## WYJAŚNIENIE DO SIWZ

Dotyczy: Usprawnienie gospodarki ściekowej poprzez rozbudowę sieci kanalizacyjnej w miejscowościach: Bielszczyzna – Hajnówka, Puciska-Czyżyki-Nowoberezowo, Chytra-Dubicze Osoczne.

**Rys. 2** STUDZIENKA INSPEKCYJNA  $D=425$   
DO ZABUDOWANIA W TERENIE O NAWIERZ-  
CHNI ASFALTOWEJ

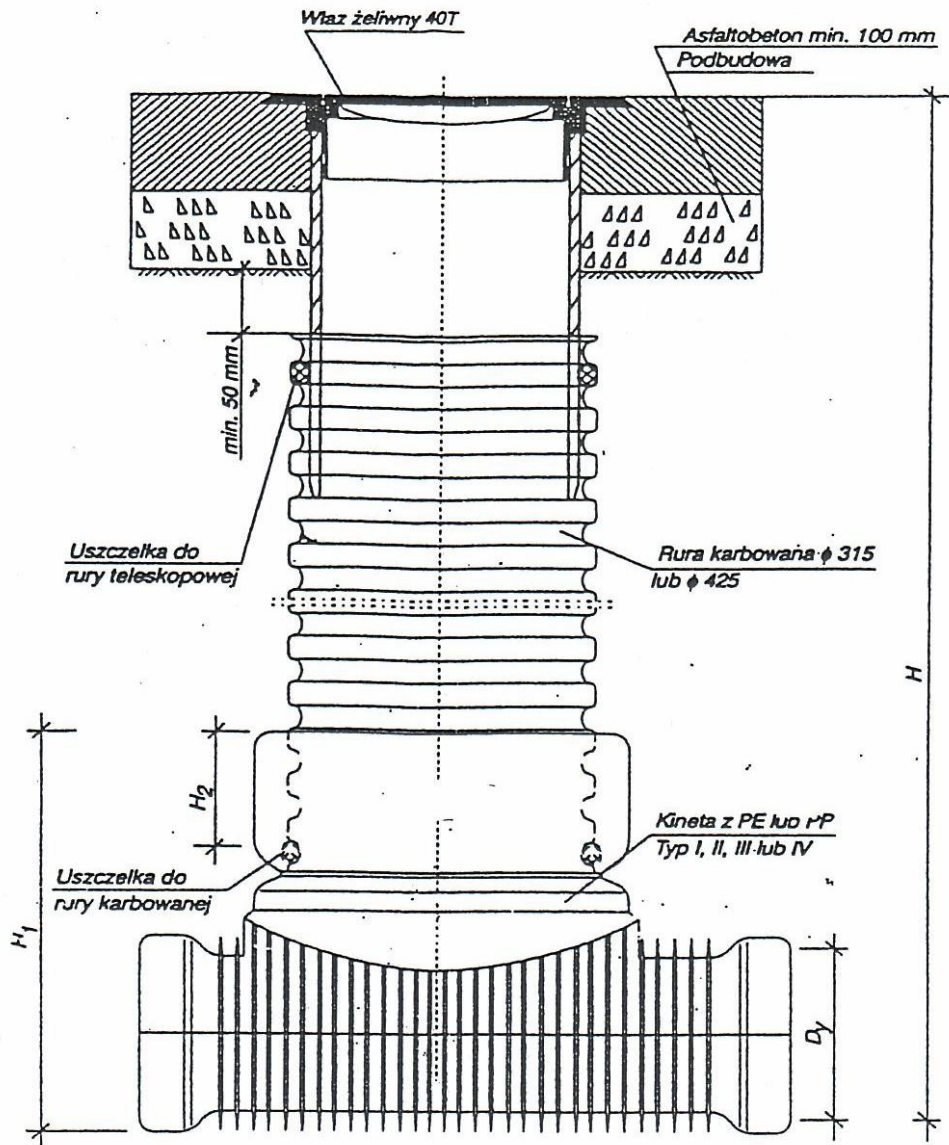
Jakie ma być zwieńczenie rury studni D:425mm:

- rura teleskopowa i wąż 40t
- rura teleskopowa, pokrywa i wąż 40t
- rura teleskopowa, stożek betonowy i wąż 40t ?

Zwieńczenie studni należy wykonać wg poniższego schematu.

Studzienka inspekcyjna  $\phi 425$   
z włazem żeliwnym ciężkim 40 T
